WYJAŚNIENIA TREŚCI SWZ

Numer sprawy: **RI.271.2.2024.AS**

Nazwa zadania: **Przebudowa i nadbudowa świetlicy wiejskiej w Skudzawach, gmina Skrwilno.**

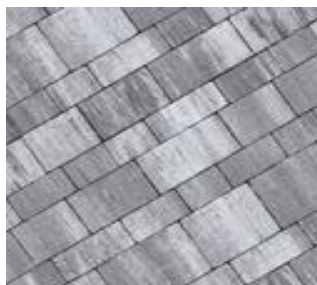
Czy utwardzenie terenu przy budynku wykonać należy z jednego rodzaju kostki betonowej? Na przekroju konstrukcyjnym rys. K6 mamy, że chodnik ma być wyłożony kostką na przykładzie BrukBet Promenada. Jest to kostka, która występuje w różnych formatach i o grubości większej niż 6 cm. Natomiast kostkę pod utwardzenie drogi dojazdowej należy wyłożyć na przykładzie kostki HOLLAND. Jest to kostka w kształcie prostokąta. Całość utwardzenia wykonać kostką w kolorze grafitowym?

Zamawiający oczekuje, że chodnik będzie wyłożony kostką np. BrukBet Promenada. Potwierdzamy, że jest to kostka, która występuje w różnych formatach i o grubości większej niż 6 cm. (tzn. 6,5 cm – grubość 6 cm jest wartością minimum). Należy wykorzystać w ułożeniu różne formaty tak jak na zdjęciu poniżej.

Do ruchu samochodowego wykorzystać tak, jak w projekcie kostkę np. HOLLAND. Jest to kostka w kształcie prostokąta. Całość utwardzenia wykonać kostką w kolorze grafitowym.
